本原浜岡発第 106 号

令和 5 年 3 月 13 日

浜岡原子力発電所 1 号原子炉
廃止措置計画変更認可申請書

四 変更の内容

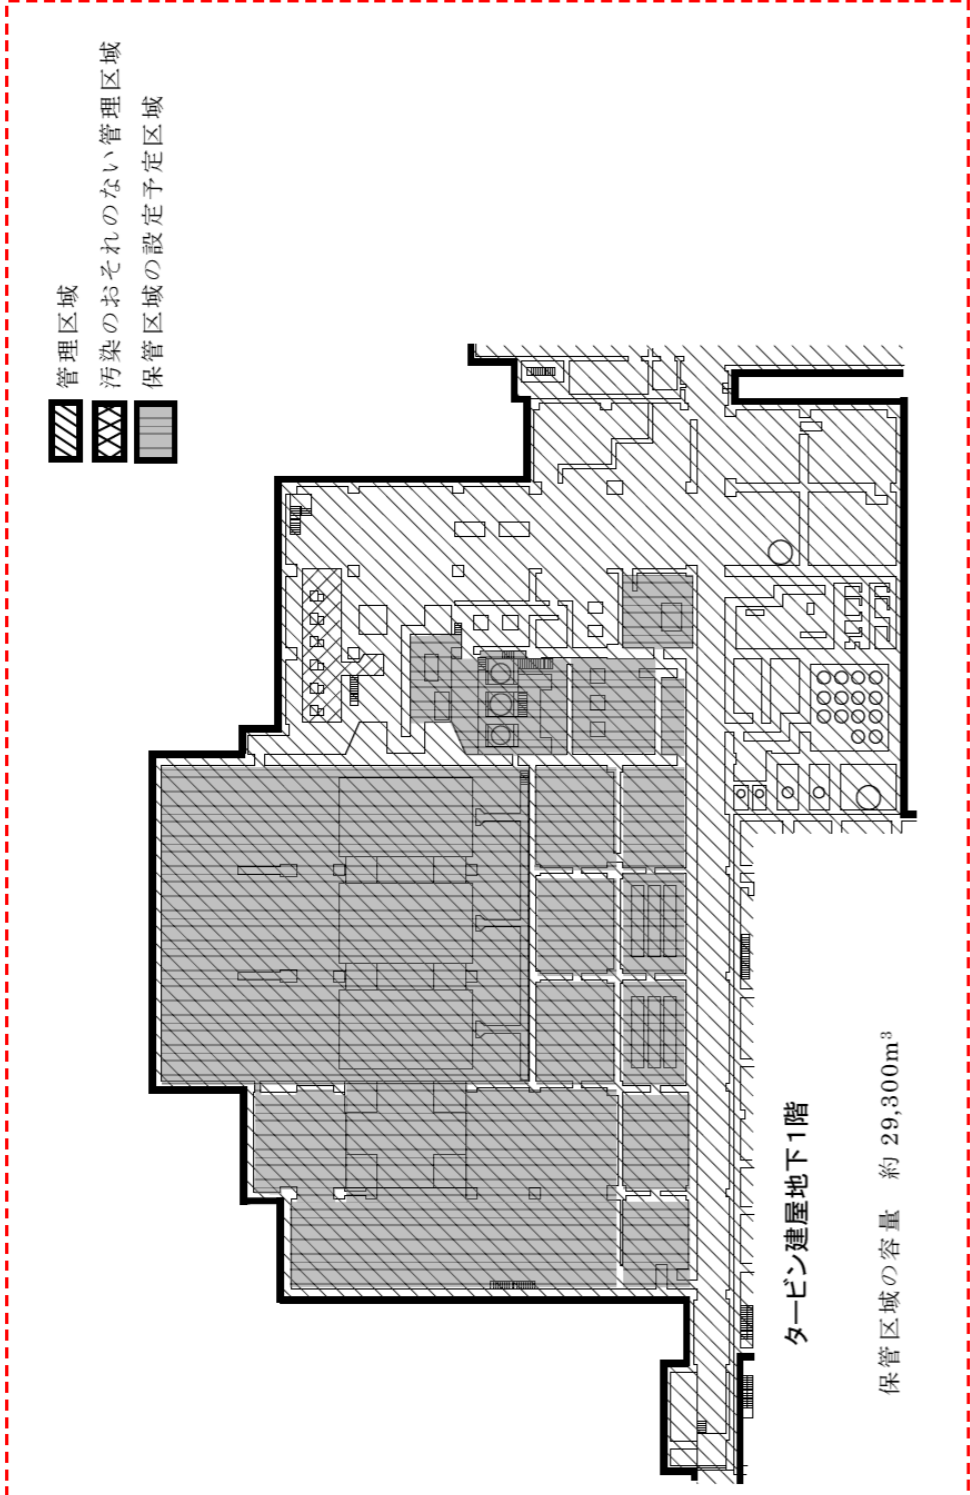
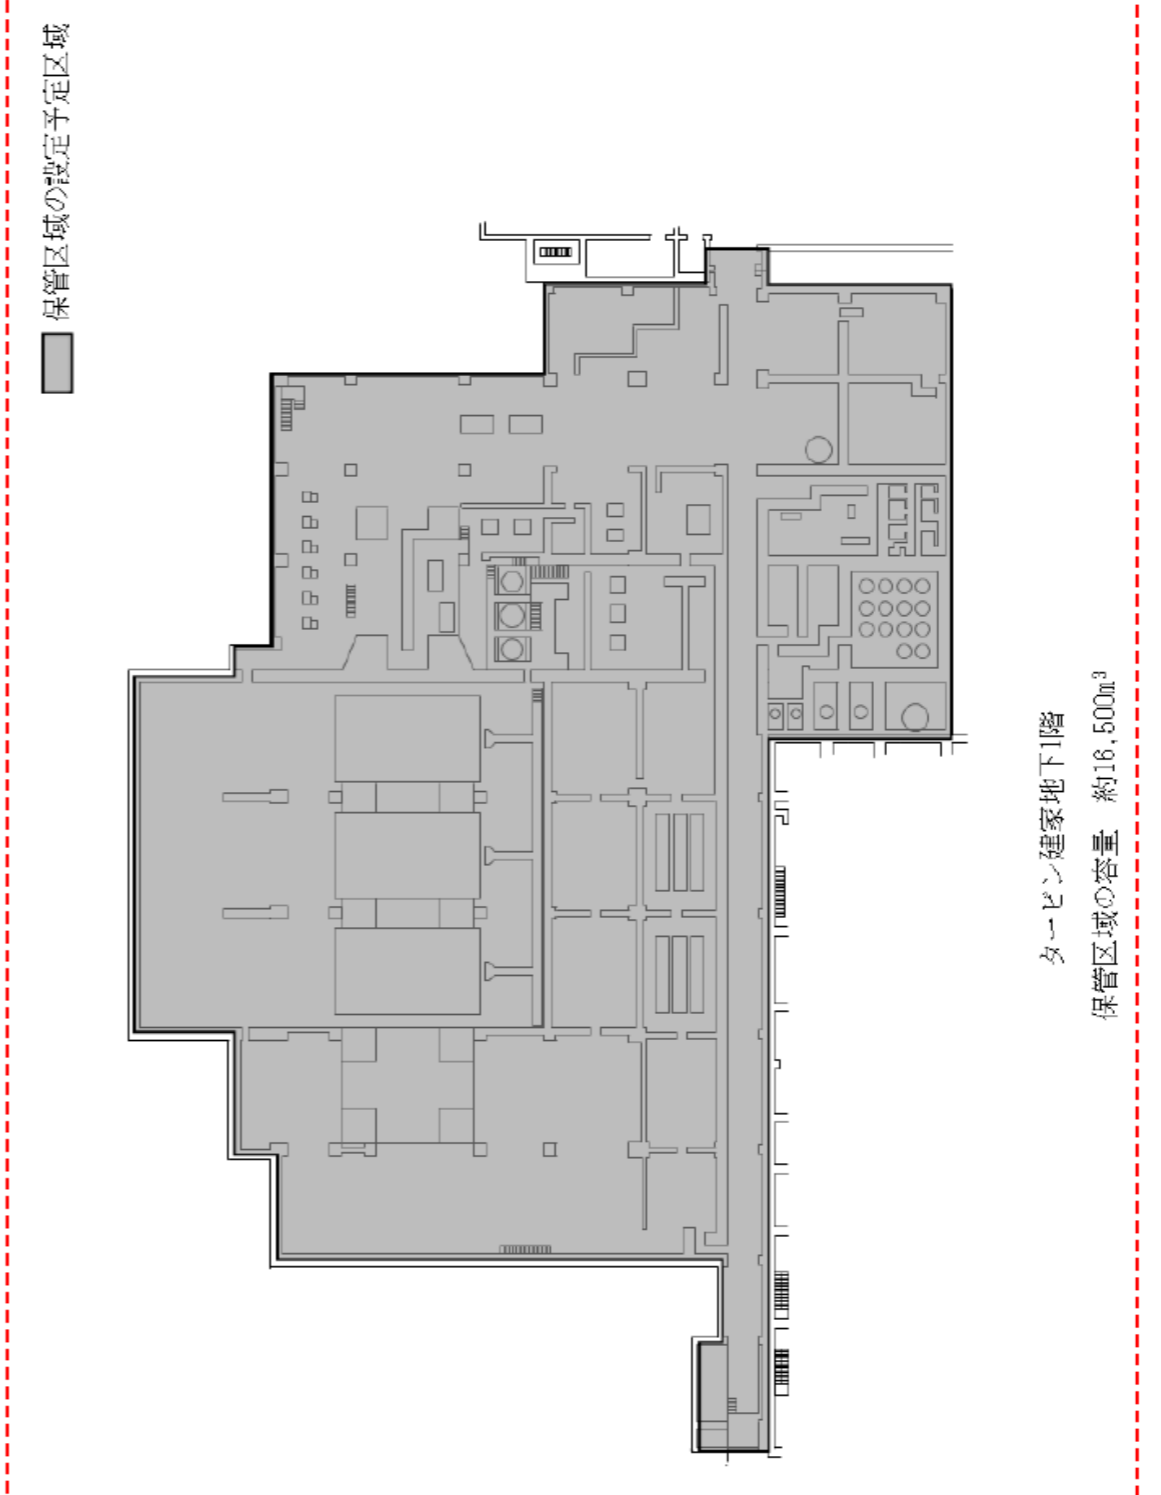
変更前	変更後	理由
	<div style="text-align: center;"> <p>保管区域の設定予定区域</p> <p>原子炉建家2階 保管区域の容量 約4,500m³</p> <p>原子炉建家1階 保管区域の容量 約12,700m³</p> </div> <p style="text-align: center;">図 10-7(8) 保管区域の設定予定区域図 (2号炉原子炉建家1階, 2階)</p>	<ul style="list-style-type: none"> 原子炉領域周辺設備の解体撤去計画の変更 (保管区域の設定予定区域の追加)

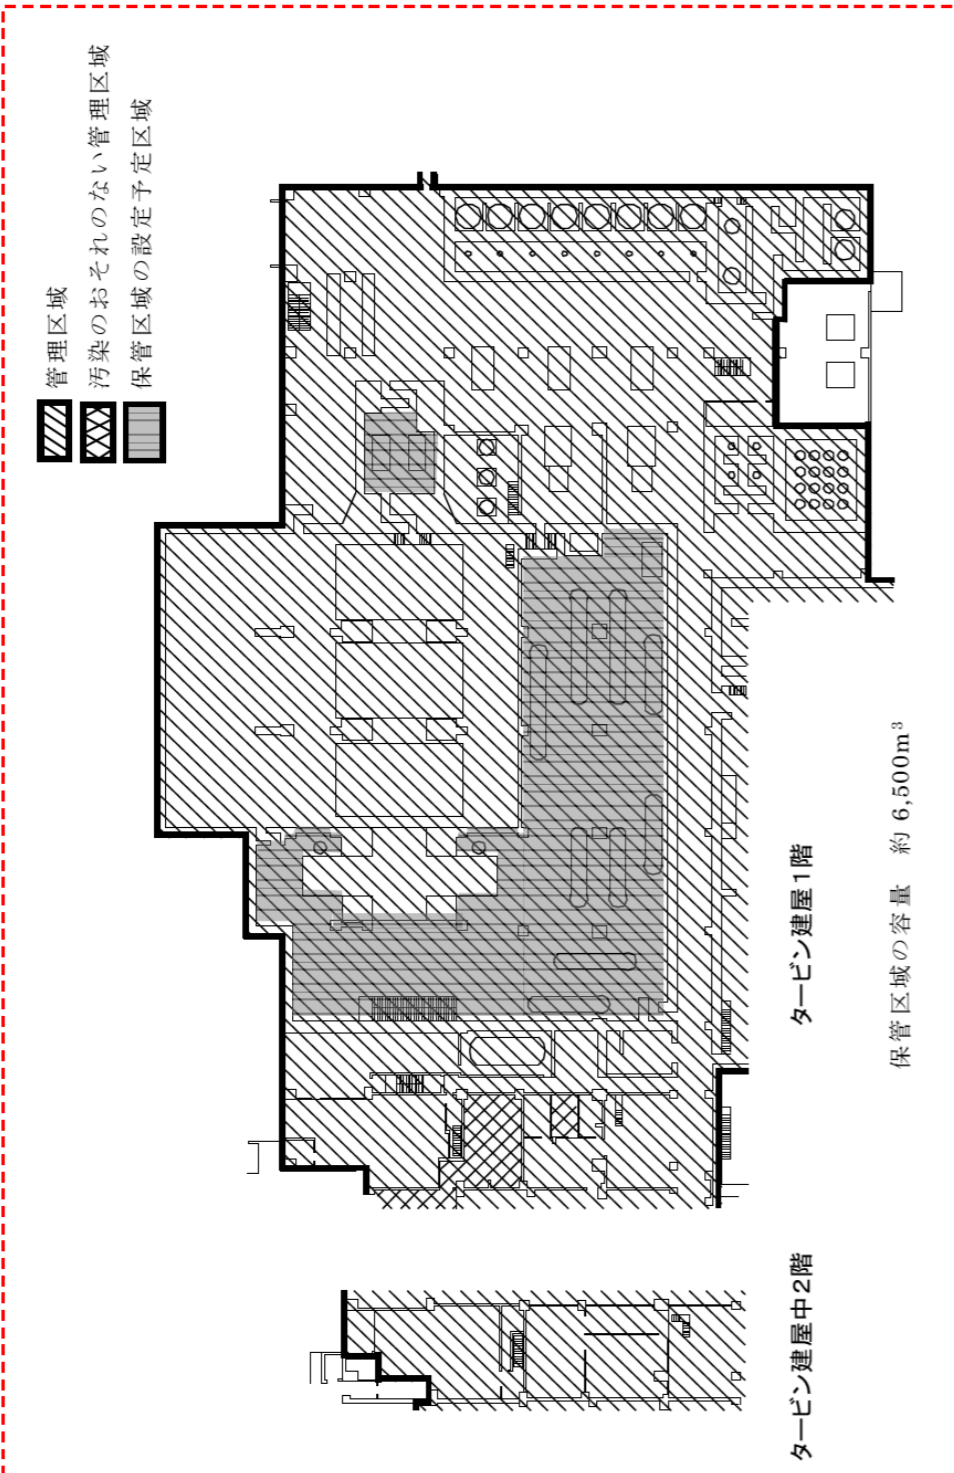
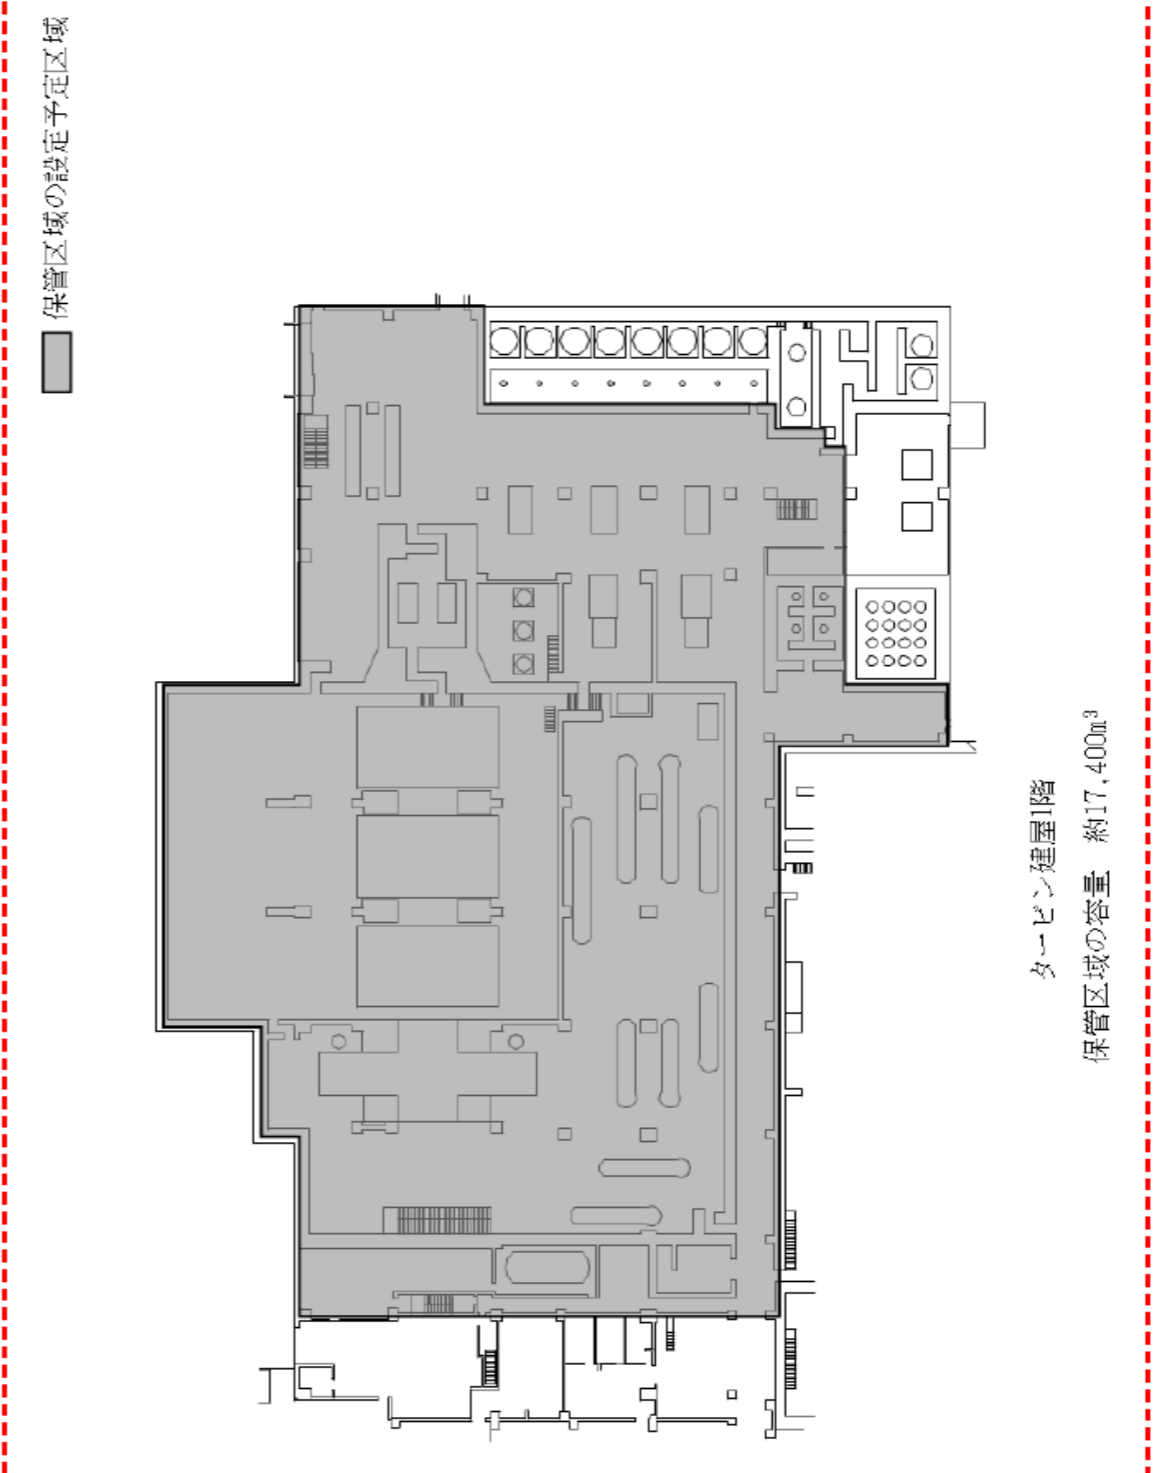
変 更 前	変 更 後	理 由
	 <p>保管区域の設定予定区域</p> <p>原子炉建家4階 保管区域の容量 約3,700m³</p> <p>図 10-7(9) 保管区域の設定予定区域図 (2号炉原子炉建家4階)</p>	<p>・原子炉領域周辺設備の解体撤去計画の変更 (保管区域の設定予定区域の追加)</p>

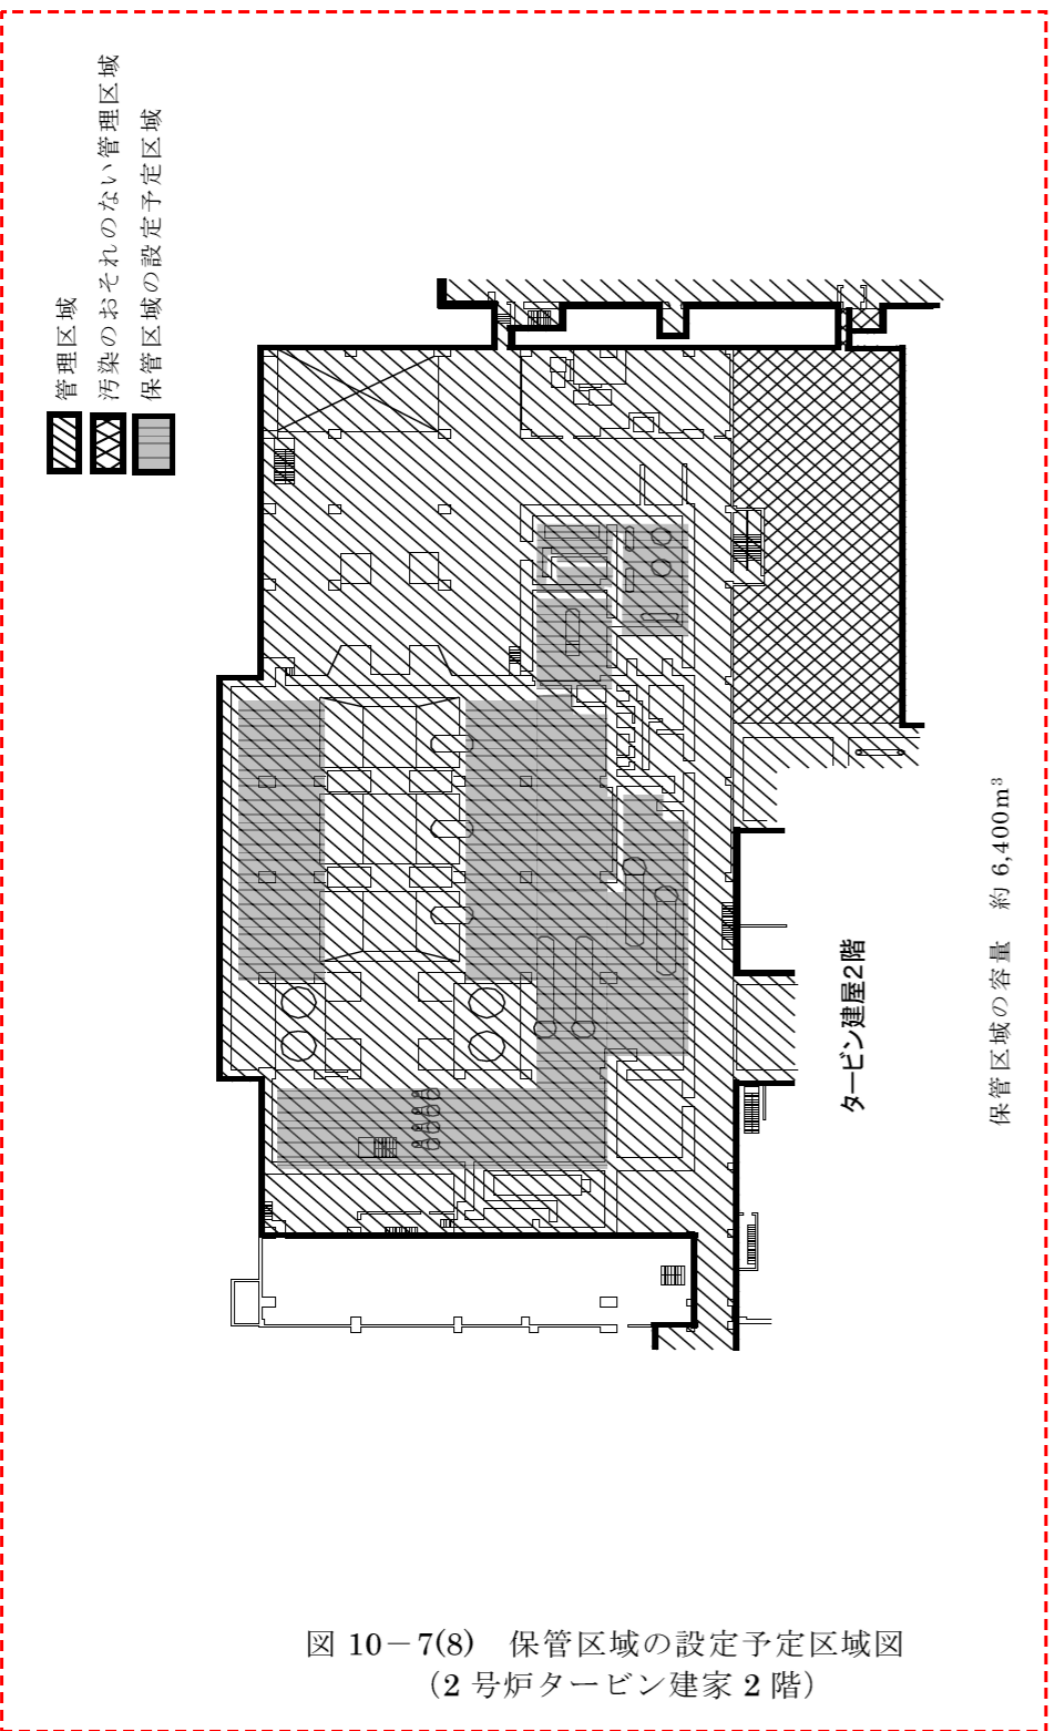
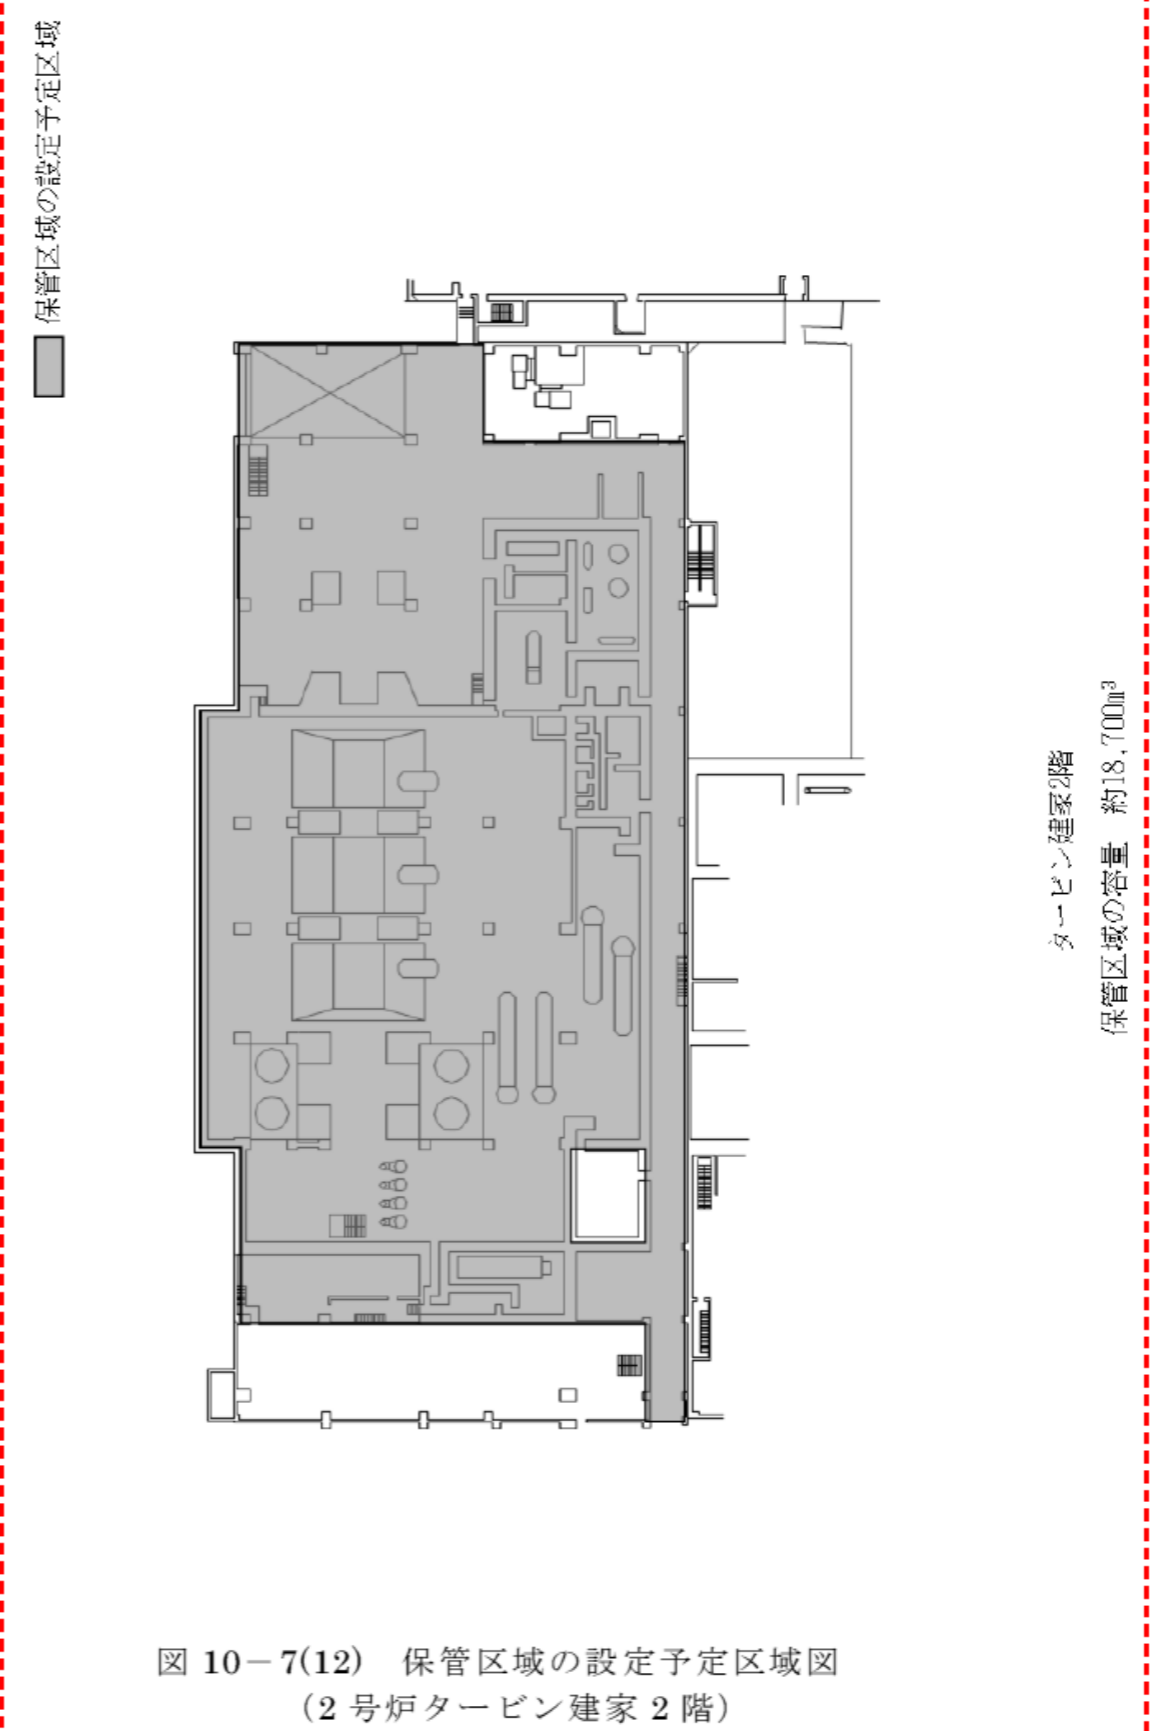
変更前	変更後	理由
 <p>図 10-7(6) 保管区域の設定予定区域図 (2号炉タービン建家地下1階)</p>	 <p>図 10-7(10) 保管区域の設定予定区域図 (2号炉タービン建家地下1階)</p>	<ul style="list-style-type: none"> ・原子炉領域周辺設備の解体撤去計画の変更 (保管区域の設定予定区域の追加) ・記載の適正化 (記載の明確化)
